„Rekonstrukce výpravní budovy v žst. Praha hl.n.“ – 2. etapa

Vysvětlení zadávací dokumentace – Dodatek č. 7

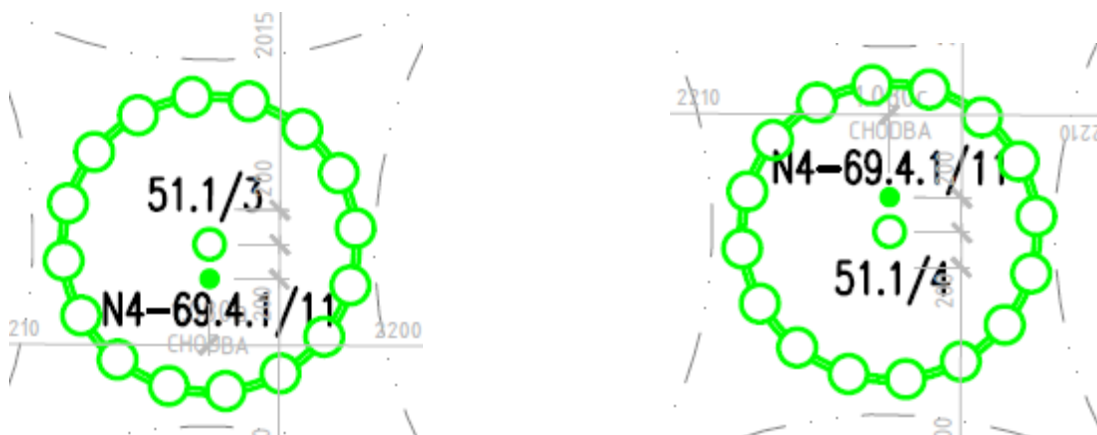
V rámci poskytnuté dokumentace SE_II_SO077107_04_3_501_STV (Kniha svítidel) jsou zde uvedena svítidla S_01 až _12, lištová svítidla C, F, L, W v různém provedení, nouzová svítidla, Fantova budova – Denní a umělé osvětlení, Přehledy jednotlivých pater, dokument Svítidla Fantova budova – osvětlení s uvedením typů svítidel Typ 1 až Typ 6 v objektu **ZŠ Jesenice**, dále koncept osvětlení haly Fantovy budovy zpracovaný společností ERCO, a dále výpočet denního a umělého osvětlení s uvedením navrhovaných svítidel výrobce Halla, a.s.

V rámci poskytnuté dokumentace, která se týká osvětlení, jsou uvedena pouze svítidla S_01 až S_12, S_13, S_14, S_31, C_01, lištová svítidla C, F, L, W v různém provedení a svítidla nouzová.

Žádáme zadavatele o vyjádření, která z výše uvedených svítidel jsou v rámci projektu uvažována, tedy svítidla S_01 až _12, lištová svítidla C, F, L, W v různém provedení, nouzová svítidla nebo svítidla společnosti Halla, a.s.
